改善箇所説明図

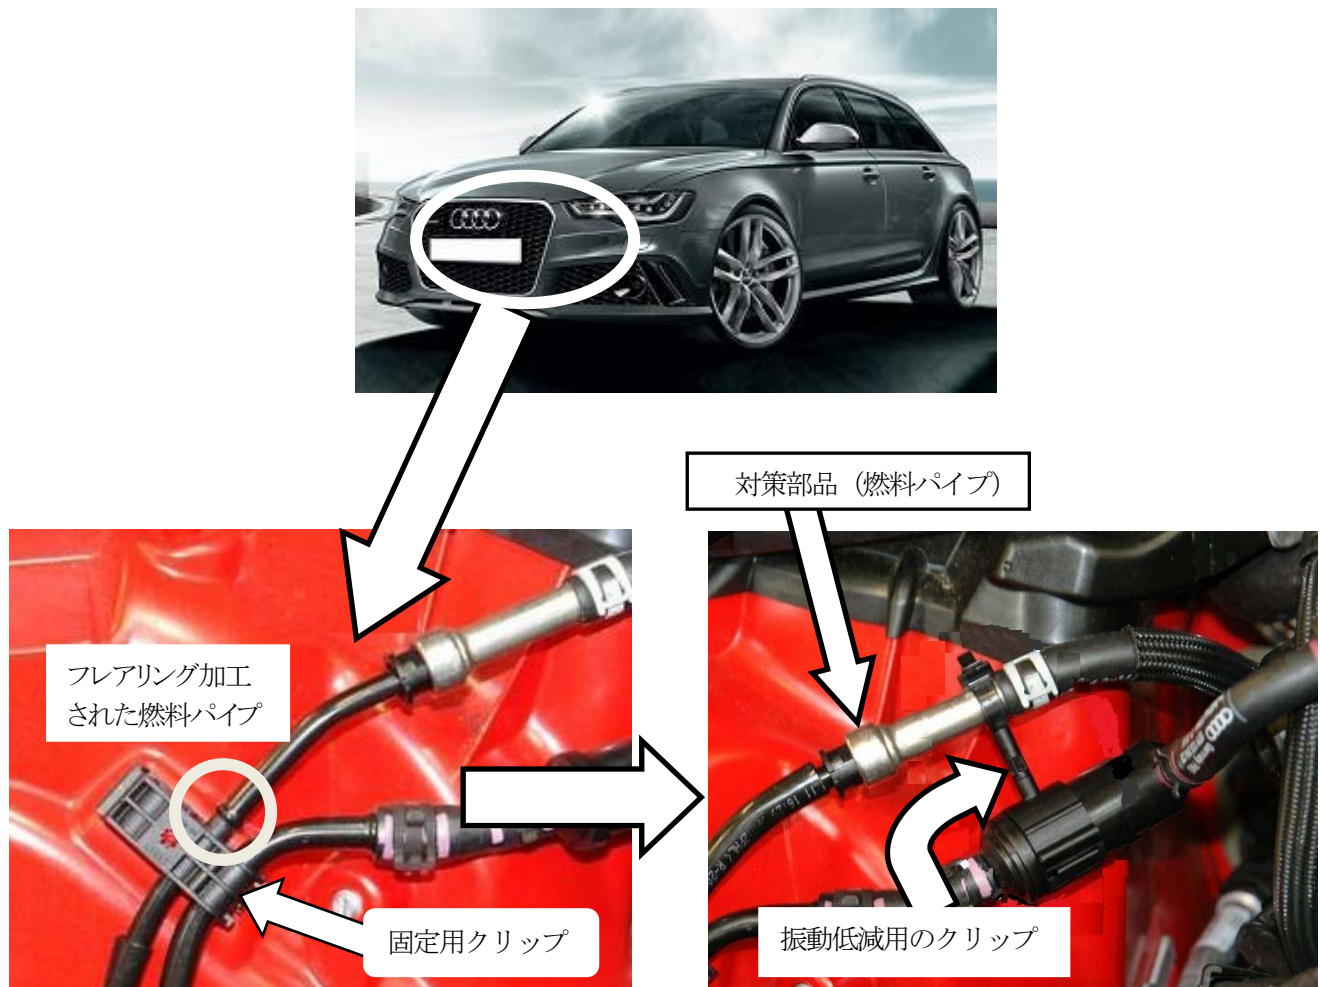
基準不適合発生箇所

原動機室内の燃料パイプのフレアリング加工部が、エンジンの固有振動により固定用クリップと接触することで損傷し燃料が漏れるおそれがある。

改善措置の内容

フレアリング加工されていない対策部品に交換するとともに、振動低減用のクリップを装着する。
